Oggetto: [ID: 5754] Procedimento di Valutazione di Impatto Ambientale, ai sensi dell'art. 23 del D.Lgs. 152/2006, relativa al progetto per la realizzazione un impianto eolico, denominato "Trapani 2", costituito da 16 aerogeneratori e dalle opere di connessione alla RTN, per una potenza complessiva di 96 MW, Comuni di Marsala (TP), Mazara del Vallo (TP), Castelvetro (TP) e Santa Ninfa (TP).

Proponente: Enel Green Power Solar Energy S.r.l.

Parere tecnico-istruttorio

Figura 1 – Stralcio da elaborato di progetto tavola interferenze con beni culturali

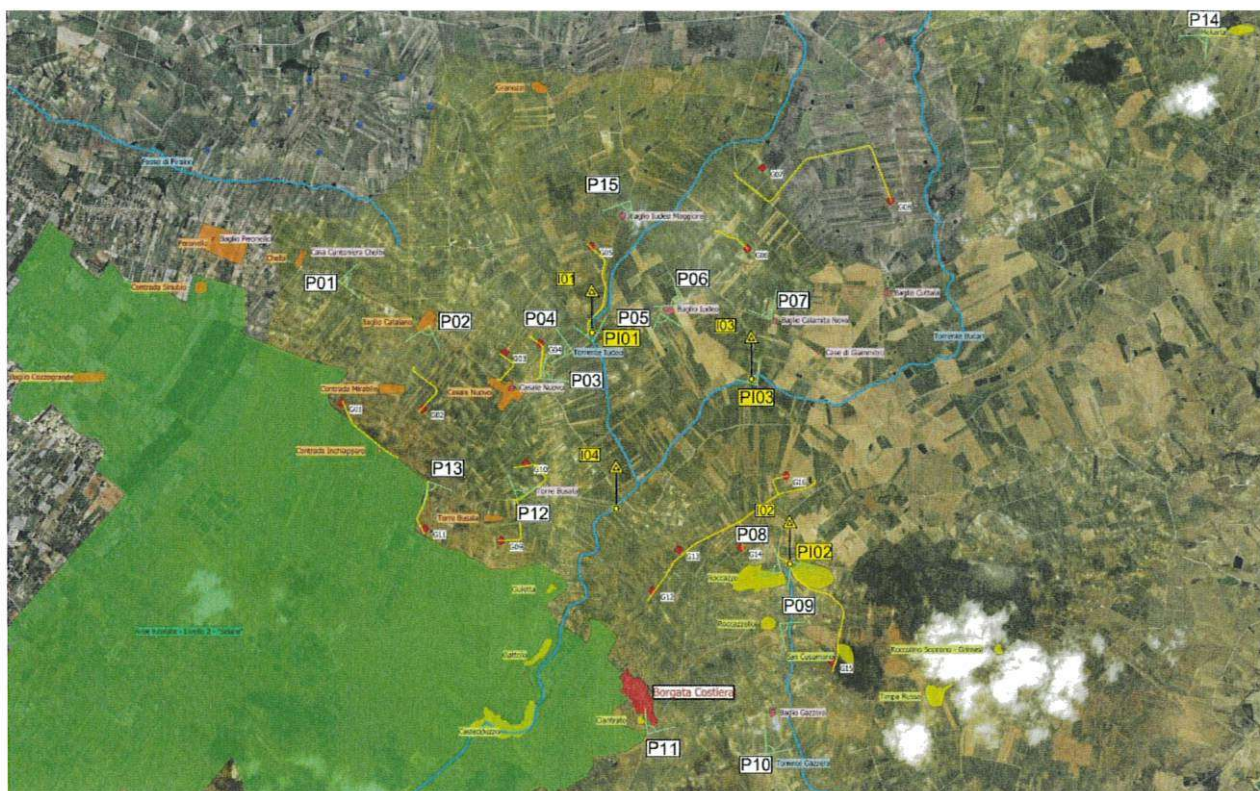
ESAMINATI la Tavola GRE EEC D 26 IT W 13824 00 126 00 interferenze con beni culturali nonché gli ulteriori elaborati riguardanti i Beni Paesaggistici;

ESAMINATA la Tavola GRE EEC D 26 1T W 13824 00 127 00 layout d'impianto e impianti eolici esistenti_ autorizzati_ e_ in_ autorizzazione ove sono individuati tutti gli aerogeneratori di altre Ditte ed anche della stessa, questa Soprintendenza ravvisa che la medesima area risulta già interessata, con corposo e consistente affollamento, dalla realizzazione di parchi eolici di altre Società esistenti, approvati e di previsione che, congiuntamente alle 16 turbine eoliche del presente impianto, determinerebbero un effetto cumulo paesaggistico di rilevante impatto.

Figura 2 – Elaborato di progetto “Revisione layout su CTR”

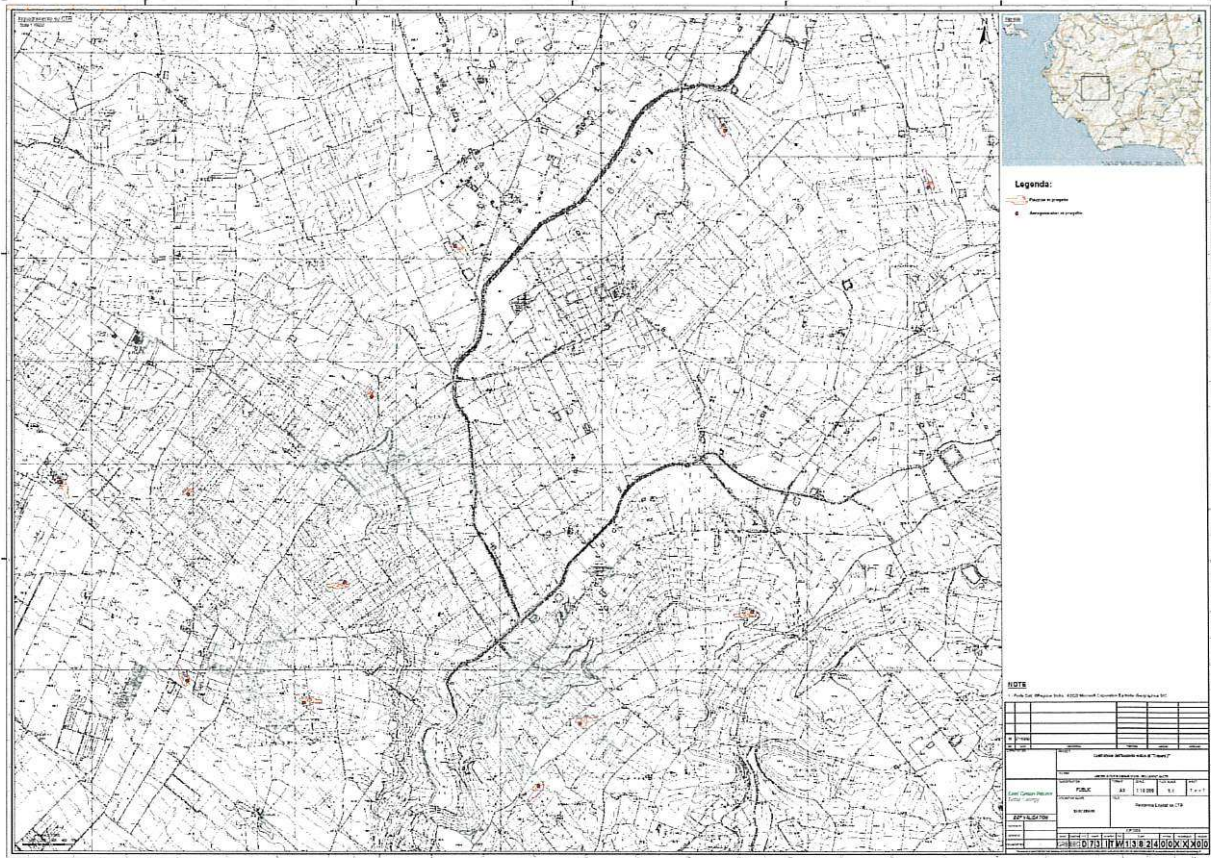
CONSIDERATO che, dall'esame degli elaborati pervenuti, benché le turbine sono state diminuite da 16 a 12 come da Tavola /ayout_ridotto_Trapani_2 GRE-EEC-D-73_ IT-W-13824-00-XXX-00, le aree d'intervento restano inserite nell'articolato paesaggio di tipo agrario-tradizionale che connota i territori comunali interessati, ricco di Beni Isolati/Nuclei storici come già rappresentato, comunque non gravato da vincoli paesaggistici ma prossimo ad aree vincolate, nonché interessato dagli effetti cumulativi, anche potenziali, derivanti dalla compresenza di più impianti di energia alternativa, che non vengono complessivamente rilevati dall'elaborato prodotto dalla Ditta, il quale non è più attuale e non riporta gli Impianti fotovoltaici presenti nei luoghi d'interesse – Tavola GRE_EEC_D_26_IT_W_13824_00_127_00;

ESAMINATO il nuovo progetto che ha una riduzione non significativa- quattro - dal numero complessivo delle turbine, rimanendo notevolmente problematiche le collocazioni delle macchine nelle zone sud-occidentali per la vicinanza ad aree tutelate, ad ulteriori impianti, ad aree archeologiche;

Figura 3 – Progetto dell'impianto eolico e carta dei beni paesaggistici

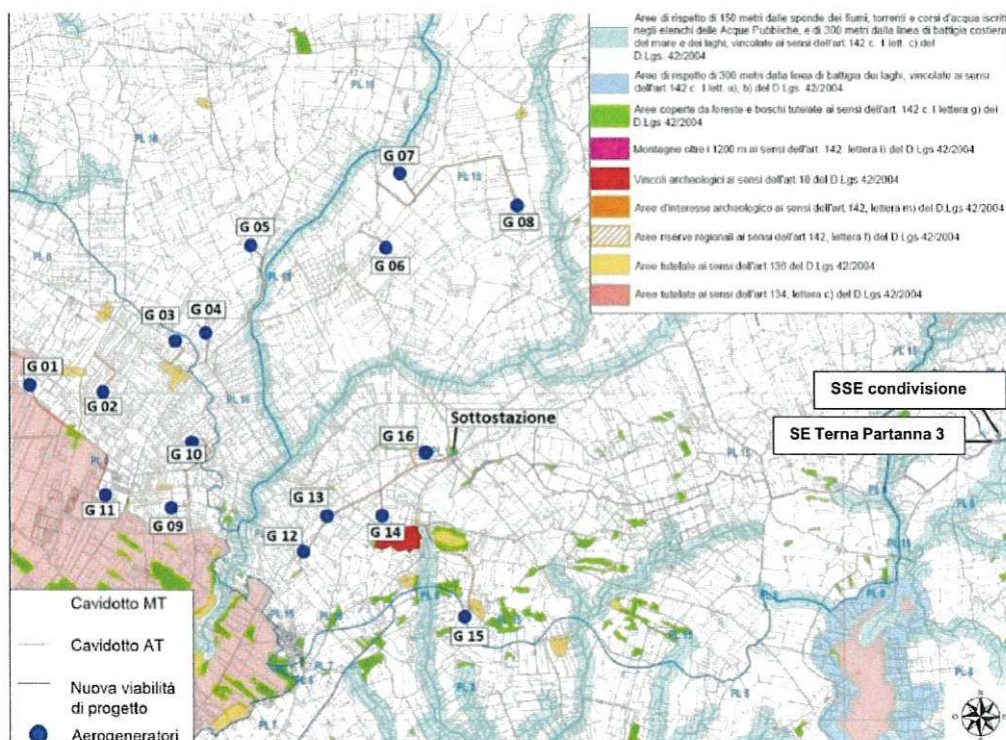
- **PL 6 art. 26 delle N.T.A. "Sciare"** (impianto aerogeneratori G01-G02-G09-G10-G11);
- **PL 8 art. 28 delle N.T.A. "Delia-Nivolelli"** (elettoconduttore aereo);
- **PL 10 art. 30 delle N.T.A. "Altopiano di Castelvetro"** (elettoconduttore aereo);
- **PL 13 art. 33 delle N.T.A. "Belice"** (elettoconduttore aereo);
- **PL 14 art. 34 delle N.T.A "Salemi"** (cavidotto, SSE di consegna in condivisione e elettoconduttore aereo);
- **PL 15 art. 35 delle N.T.A. "Mazaro"** (impianto aerogeneratori G07-G08-G12-G13-G16, cavidotto e sottostazione SSE-EGP),
- **PL 16. art. 36 delle N.T.A. "Marcanzotta"** (impianto aerogeneratori G04-G05 e cavidotto);

Figura 4 – Collegamento con elettrodotto aereo e carta dei beni paesaggistici

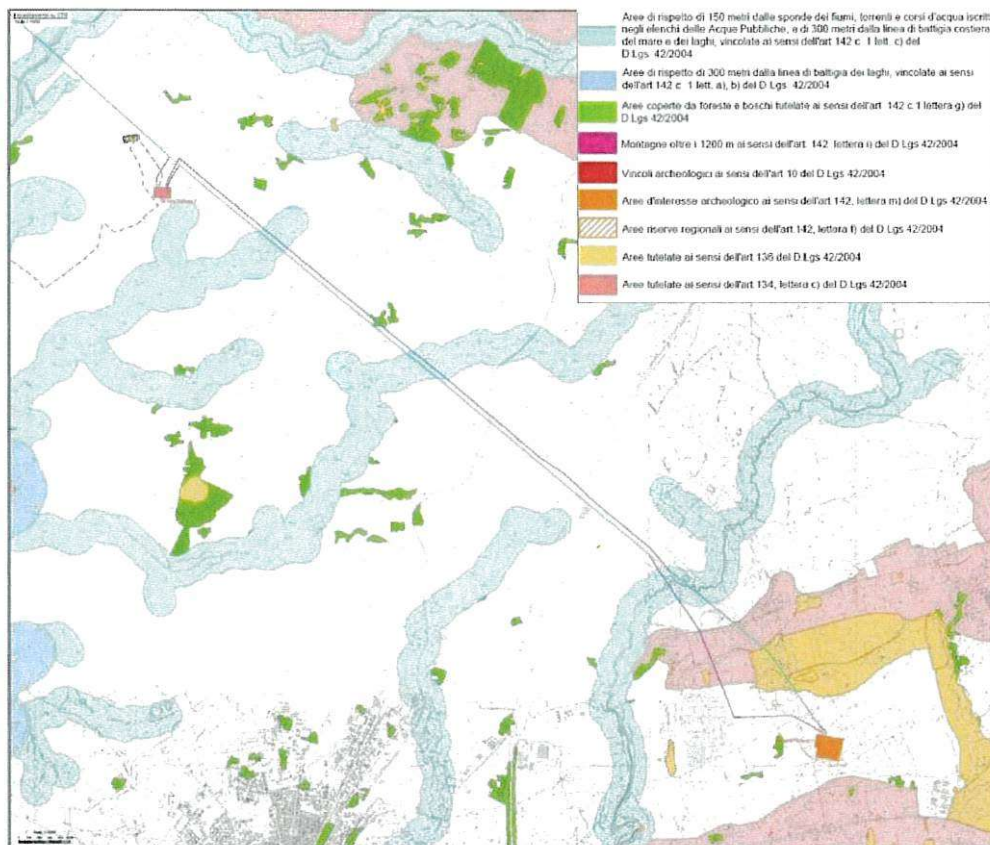
CONSIDERATO che, sebbene l'elettrodotto aereo di connessione alla RTN presente nella documentazione di progetto integrativa, unitamente agli interventi di potenziamento e adeguamento delle infrastrutture e della nuova stazione elettrica Partanna 3, sia stato escluso dalla documentazione originariamente allegata all'istanza perché parte di un progetto presentato da altro proponente, gli impatti delle opere di connessione vanno considerati nella valutazione perché parte integrante per il funzionamento complessivo dell'impianto;

Figura 13 – Elaborato di progetto "GRE_EEC_D_26_IT_W_13824_00_127_00"-layout d'impianto ed impianti eolici esistenti autorizzati ed in autorizzazione

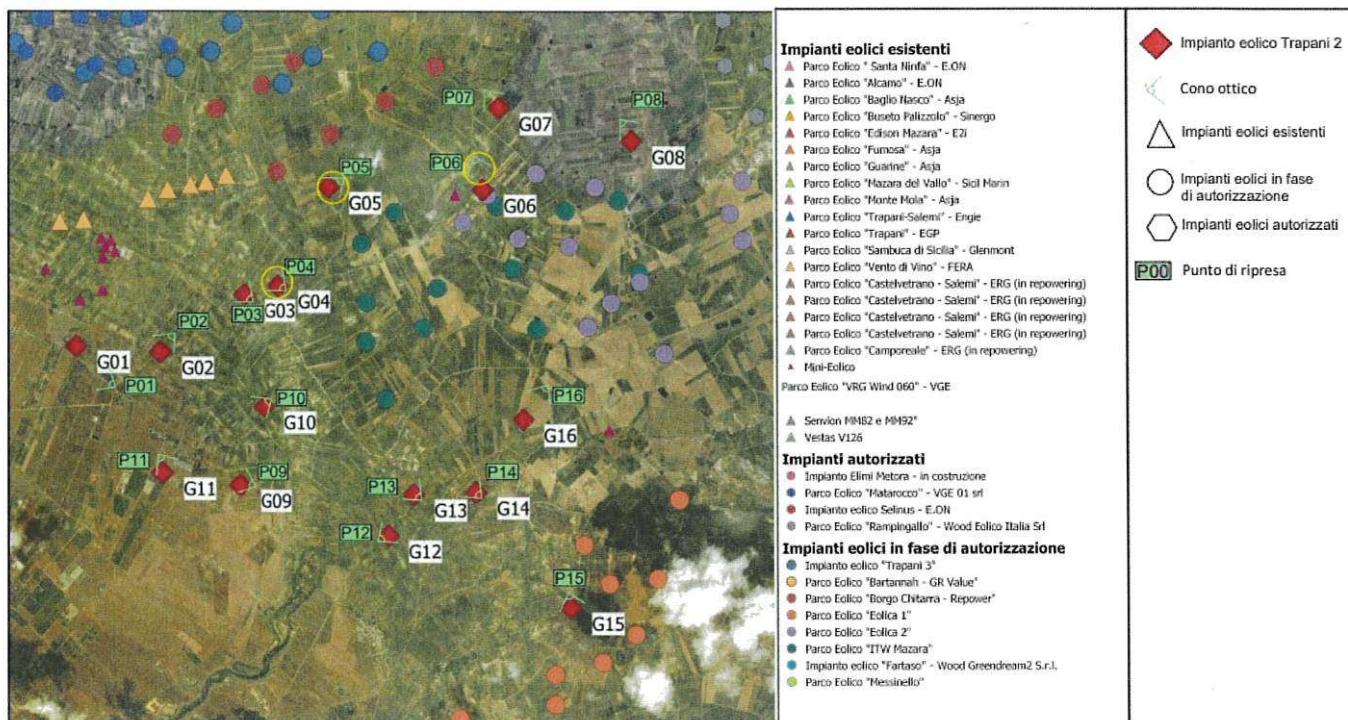
CONSIDERATO che, nonostante la rimodulazione del layout di progetto, che diminuisce da 16 a 12 le turbine eoliche, le aree d’intervento restano inserite nell’articolato paesaggio di tipo agrario-tradizionale che connota i territori comunali interessati, ricco di beni isolati/nuclei storici come sopra descritti, nonché interessato dagli effetti cumulativi, derivanti dalla compresenza di più impianti di energia alternativa come rappresentato nell’elaborato prodotto dalla Società, (GRE_EEC_D_26_IT_W_13824_00_127__tavola layout d’impianto e impianti eolici esistenti autorizzati ed in autorizzazione) il quale, peraltro, non riporta gli impianti fotovoltaici e non risulta essere aggiornato;

Figura 15 – Stato dei luoghi in prossimità di Baglio Iudeo Maggiore (tav. interferenze beni culturali)

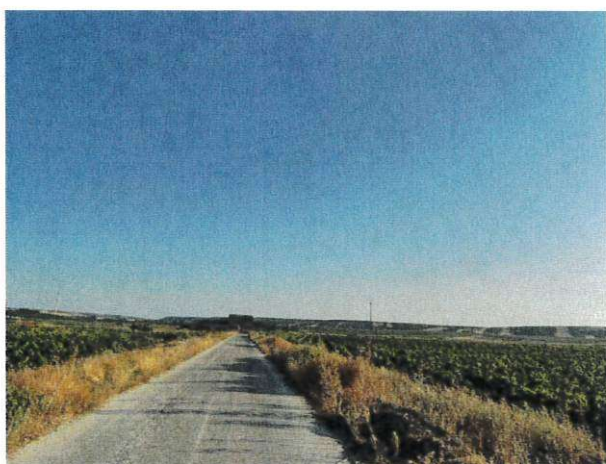
VALUTATO che l'impianto eolico, relativamente agli aspetti percettivi, interagisce negativamente con lo skyline del paesaggio agrario (già parzialmente compromesso dagli impianti esistenti), in quanto visibile anche dalle aree tutelate dal Piano Paesaggistico della Provincia di Trapani Ambiti 2 e 3, ai sensi dell'art. 134 c.1 lett. c del Dlgs 42/04 e in particolare dall'area delle "Sciare di Marsala" da cui risultano visibili gli aerogeneratori G01-G02-G04-G05-09-G10-G11-G12-G13-G16;
